Ansøgning fra J. C. Jacobsen om tilladelse til at opføre nye bygninger på Carlsberg samt bygningsinspektoratets positive svar

Anmeldelse
Til Bygningsinspectionen i Frederiksberg Sogn.

Frederiksberg og Hvidovre Bygningsinspektorat d. 6 Februar 1863.

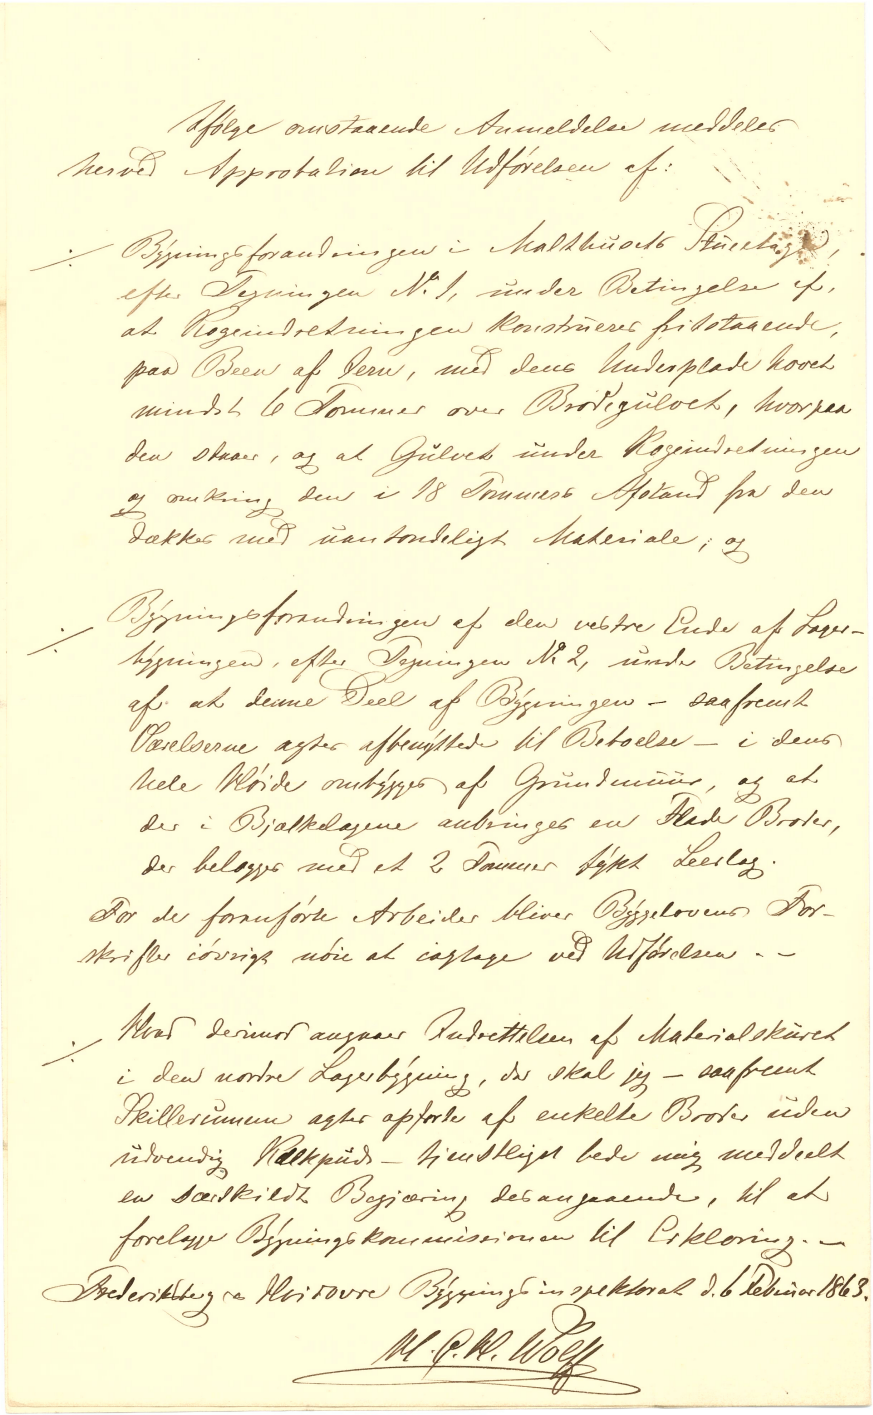
A. Efter Tegningen No. 1. I Matthæsets Stue-Etage indrettes i 3 af Vaarelserne forskjellige Aflukker til Fadebuur, Buffet og Garderobe og 2 nye Lakkelarne opsattes i Forbindelse med aldre Korsteensrør. Desuden agtes opsat en Tageindretning af Jern, hvorfra Rågen afledes i et Jernrør til Byggeriets Hovedkorsteen. Udenom Rågrøret anbringes et Em-Rør ligeledes af Jern. Over Tageindretningen anbringes en Tappe af Jern.

B. Efter Tegningen No. 2. Den vestre Ende af den aldste Lagerbygning forandres saaledes, at Ydermurene af Bindingsværk ombygges af Grundmuur (dog foreløbig kun i underste Etage) og en Korsteen opføres. Killermurene forandres og opføres deels af Grundmuur, deels af Planker med Muurpuds. Loftet forskales og gibses i Vaarelserne.

C. Desuden indrettes i den nordre, grundmurede Lagerbygning et Materialskuur, hvis Construction normeres vil blive bestemt efter Conferenze med Byggeinspectionen. Arbeidet agtes paabegyndt saasnart Approbation paa Planerne er modtaget.

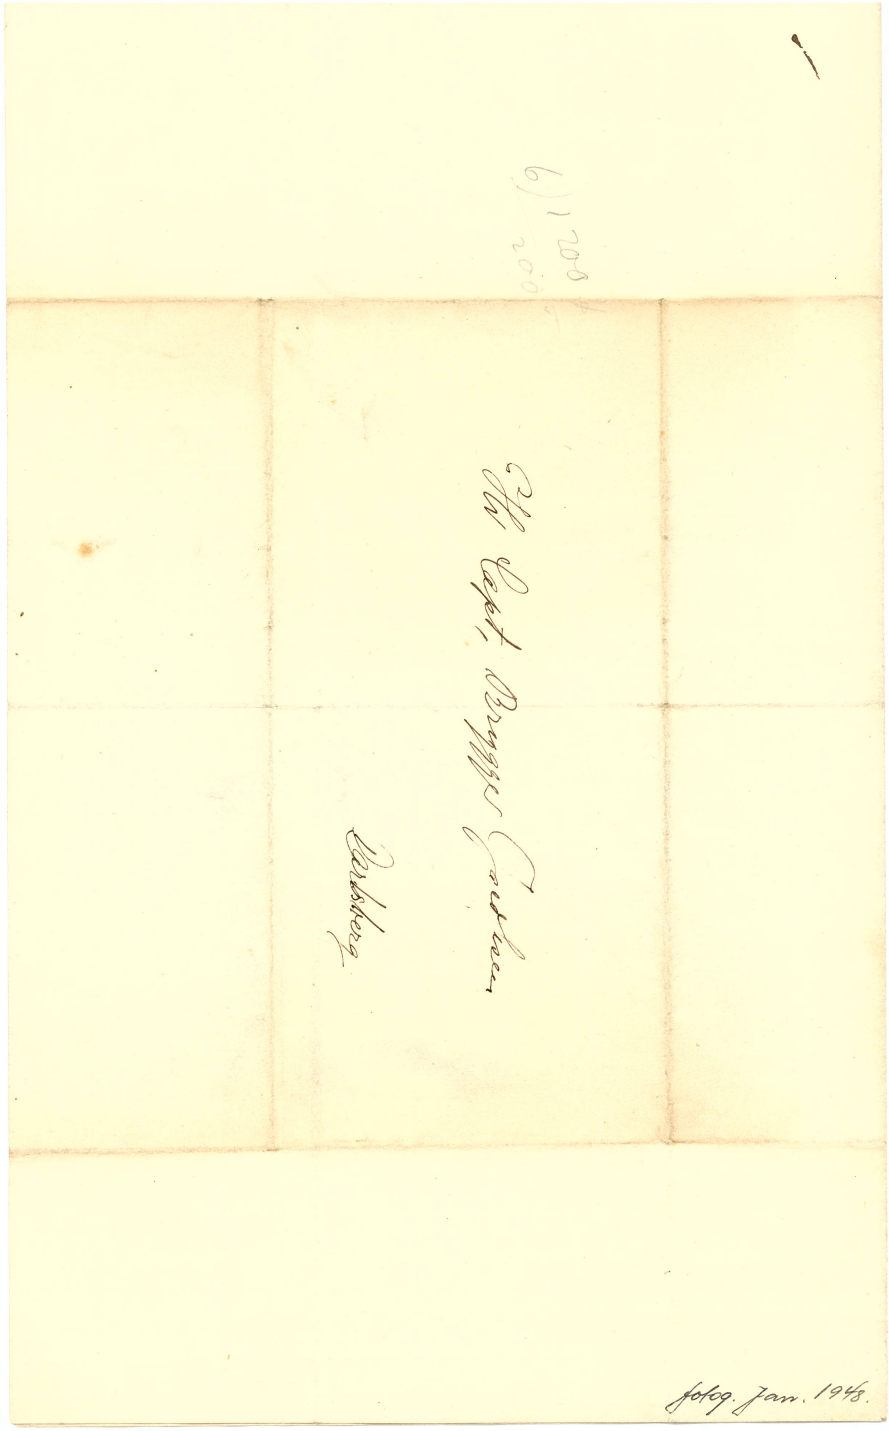
/: Bygningsforandringen i Malthusets Stuetage, efter Tegningen No. 1, under Betingelse af, at Kogeindretningen konstrueres fritstaaende, paa Been af Jern, med dens Underplade hovet mindst 6 Tommer over Brødgulvet, hvorpaa den staaer, og at Gulvet under Kogeindretningen og omkring den i 18 Tommers Afstand fra den dækkes med uantondeligt Materiale; og

/: Bygningsforandringen af den vestre Ende af Lagerbygningen, efter Tegningen No. 2, under Betingelse af at denne Deel af Bygningen – saafremt Værelserne agtes afbenyttede til Beboelse – i dens hele Høide omtygges af Grundmuur, og at der i Bjælkelagene anbringes en Flade Broder, der belagges med et 2 Tommer tykt Leerlag.

/: Hvad derimod angaaer Indrettelsen af Materialskuret i den nordre Lagerbygning, der skal jeg – saafremt Skillerummen agtes opførte af enkelte Broder uden udvendig Kalkpuds – tjenstligst bede mig meddeelt en særskildt Begjæring desangaaende, til at forelægge Bygningskommissionen til Erkloring. –
